VZ7/PRAV/2025

Vysvětlení zadávací dokumentace k veřejné zakázce č. VZ/7/2025 - ZŠ Dědina - nástavba (DI č. 9)

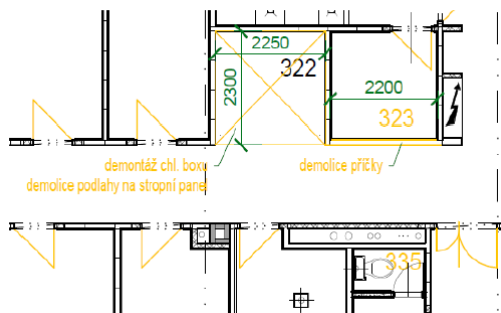
Prosíme o specifikaci materiálu k položce v oddíle tesařských konstrukcí v AST části - Pavilon A. Jedná se o materiál k položce č. 173 - „Obklad z cementotřískových desek tl 22 mm na sraz šroubovaných na rošt vč. roštu do ocelové konstrukce“ K uvedené položce není ve výkazu výměr příslušný materiál. Prosíme o doplnění do výkazu výměr.

Zadavatel doplnil ve VV do poznámky k položce „položka obsahuje podkladový rošt z ocelových profilů a zároveň dodávku a montáž obkladu z cementotřískových desek“.

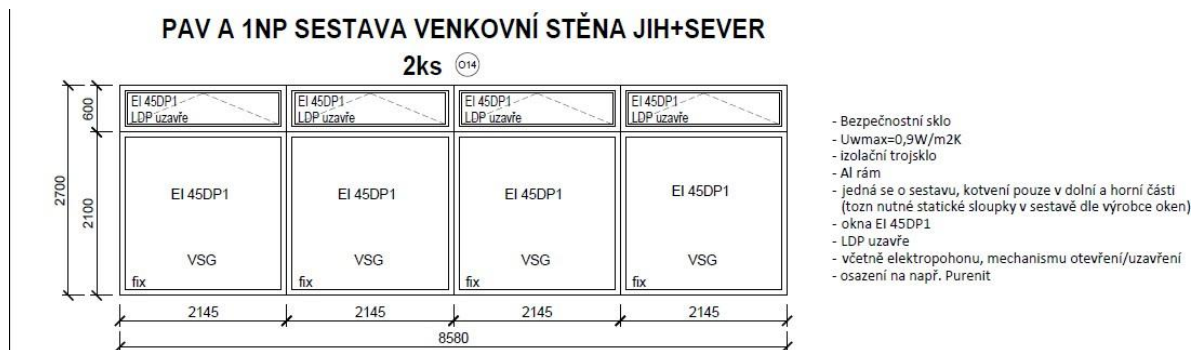
Žádáme zadavatele o kontrolu níže uvedených položek z VV/D.1.1.a. Domníváme se, že s ohledem na množství je položka č. 11 chybně zvolena. Dále není jasné z jakého důvodu je položka uvedena s označením „R“. Pokud se jedná o standardní pokládku, je možné použít položku z ceníku ÚRS. Takto se můžeme domnívat, že na pokládku budou jiné požadavky.

11	K	59681122.R.1	Kladení betonové dlažby komunikací pro pěší do lože z kameniva velikosti přes 0,09 do 0,25 m2 pl přes 50 do 100 m2	m2	22,410		0,00
	PP		Kladení dlažby z betonových nebo kameninových dlaždic komunikací pro pěší s vyplněním spár a se smetením přebytečného materiálu na vzdálenost do 3 m s ložem z kameniva téžaného tl. do 40 mm velikosti dlaždic přes 0,09 m2 do 0,25 m2, pro plochy přes 50 do 100 m2				
	VV		doplnění stávající desky po výkopových pracích				
	VV		15,0		15,000		
	VV		pro nové schodiště v dlažbě 101				
	VV		(1,5*1,9)*1,3		3,705		
	VV		(1,5*1,9)*1,3		3,705		
	VV		Součet		22,410		
12	M	59246107	dlažba chodníková betonová 500x500mm tl 50mm přírodní	m2	23,082		0,00
	PP		dlažba chodníková betonová 500x500mm tl 50mm přírodní				
	VV		22,41*1,03 *Přepočtené koeficientem množství		23,082

Položku č. 11 zadavatel ve VV upravil. Nově je uvedena jako: „Kladení betonové dlažby komunikací pro pěší do lože z kameniva velikosti přes 0,09 do 0,25 m² pl do 50 m²“.

PAV A 1NP SESTAVA VENKOVNÍ STĚNA JIH+SEVER

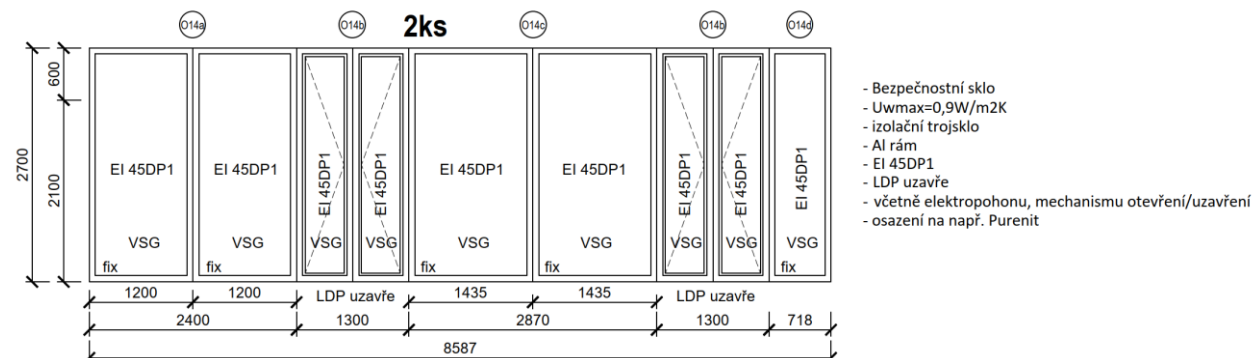
Na základě konzultace s několika významnými výrobci hliníkových výplní otvorů si dovoluujeme zadavatele upozornit na skutečnost, že dle jejich sdělení, které je podloženo vyjádřením TPL AI (technickou podporou výroby) nelze otvíravá/výklopná okna (pozice) spojovat do sestav, u nichž je požadována jakákoli EI. Takto je například řešen prvek O14 v objektu A.

Prosíme tedy zadavatele o vyjádření k tomuto sdělení.

Zadavatel sestavu upravil ve výpise prvků a v půdorysu 1. NP. Původní položku O14 ve VV zrušil a doplnil poznámkou, že „položka je vynulována - sestava rozdělena na jednotlivé díly dle VP“. Zadavatel nově přidal položky O14a, O14b, O14c a O14d, odpovídající jednotlivým částem sestavy. Úprava je zanesena ve VV i ve výkresové dokumentaci (VZ 7-2025 - přílohy_DI_c9).

206	766.R.1.2	Výplně otvorů PAV A 1NP SESTAVA VENKOVNÍ STĚNA JIH+SEVER	so...	1,00000	0,000
292	766.R.1.2_O14a	Výplně otvorů PAV A 1NP SESTAVA VENKOVNÍ STĚNA JIH+SEVER	so...	1,00000	2,000
293	766.R.1.2_O14b	Výplně otvorů PAV A 1NP SESTAVA VENKOVNÍ STĚNA JIH+SEVER	so...	1,00000	4,000
294	766.R.1.2_O14c	Výplně otvorů PAV A 1NP SESTAVA VENKOVNÍ STĚNA JIH+SEVER	so...	1,00000	2,000
295	766.R.1.2_O14d	Výplně otvorů PAV A 1NP SESTAVA VENKOVNÍ STĚNA JIH+SEVER	so...	1,00000	2,000

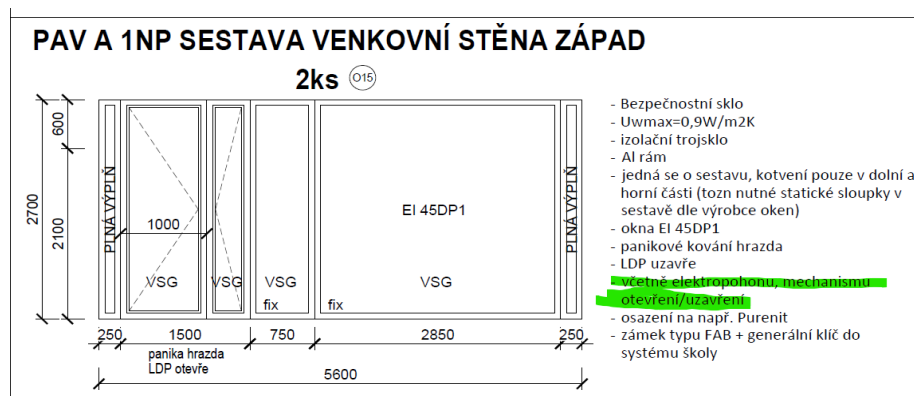
V položkách 58-61 VV VZT není uveden požadavek na osazení filtrace druhého stupně tzv. UV-C filtrace.
Na výkrese č. **D.1.4Ca05 - Pavilon A - 3.NP - větrací strop** tento požadavek na osazení filtrace druhého stupně tzv. UV-C filtrace rovněž není uveden.

Dovolujeme si zadavatele požádat o vyjasnění, zda v dodávce větracích stropů postačí základní standardní dodávka mechanické filtrace tuků nebo zda musí uchazeč do své nabídky u všech stropů zahrnout rovněž náklady na osazení druhého stupně UV-C filtrace pro dosažení špičkové účinnosti likvidace odsávaných aerosolů. Upozorňujeme, že v ceně je značný cenový rozdíl.

UV-C filtrace není navržena pro žádnou z položek větracích stropů. Tato technologie byla vyloučena zejména z důvodu prostorových omezení. Do zadávací dokumentace proto zadavatel doplnil upravenou technickou zprávu, v níž zrušil nadbytečnou zmínku o UV-C filtraci.

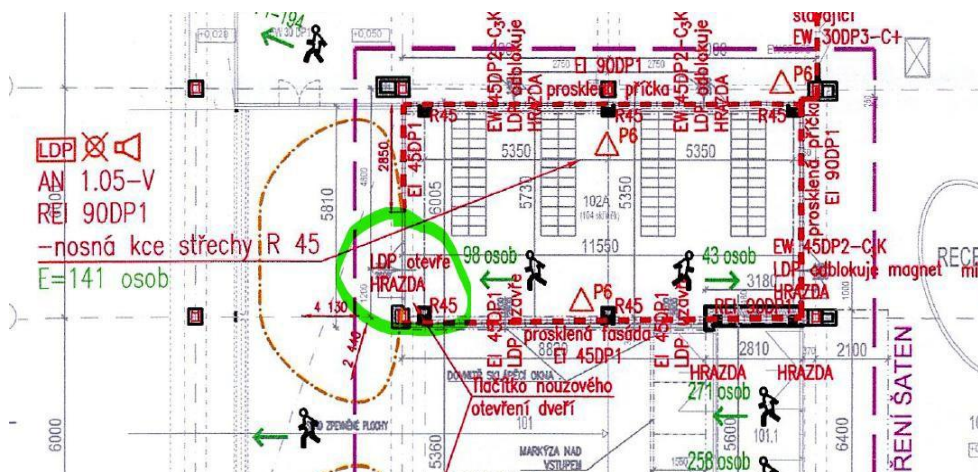
Upozorňujeme zadavatele na nejasné zadání k prvku O15 v pavilonu A. Dle popisu je požadován mechanismus na otevírání a zavírání. Jak tomu máme rozumět? Jde o to, aby dveře fungovaly jako automatické křídlové, nebo jen s otvíračem na CHCÚC.

Dveře se v případě požáru automaticky otevrou pomocí elektropohonu. V běžném provozu zůstávají dveře uzavřené.

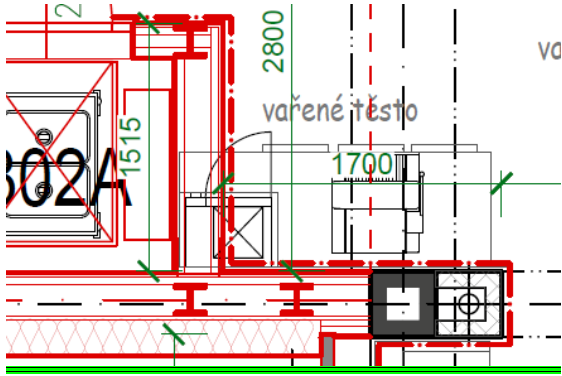
Na základě DI, které jsme obdrželi dne 3.10.2025 upozorňujeme zadavatele, že k odpovědi na dotaz „Část B“/(5.9.2025)/Dotaz č. 1 nedoložil námi požadované PBŘ k výtahu. Prosíme zadavatele o doplnění.

Zadavatel upřesňuje, že výtah mezi 2. NP a 3. NP pavilonu A je součástí jednoho požárního úseku 1.04/N3, jak je uvedeno v požárně bezpečnostním řešení (PBŘ). Pro tento výtah není stanoven samostatný požární požadavek.
